Teema: RE: Rakvere valla sidetrassid, II etapp_Reaalprojekt OÜ_P22055B_TRAM
märkused_20.07.2023

**Sideehitiste projekti töö nr P22055B
kooskõlastusest keeldumine riigitee nr 17149
tee piirides ja tee kaitsevööndis Rakvere vallas
ja nõuete esitamine projektile**

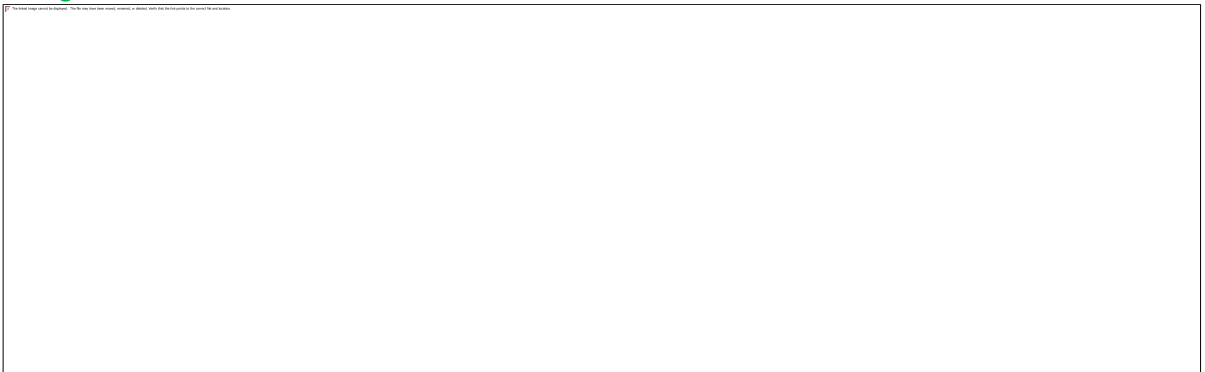
2.1. Tingmärkidest on puudu legend, mis näitab TRAMi poolt tellitud teeremondi projekti töömaa piire (Tuulekaru OÜ töö nr M01721) ? palume lisada ja joonistel katastriüksuste piirid selgema tähistuse (värviga) välja tuua.

Legend on täiendatud:
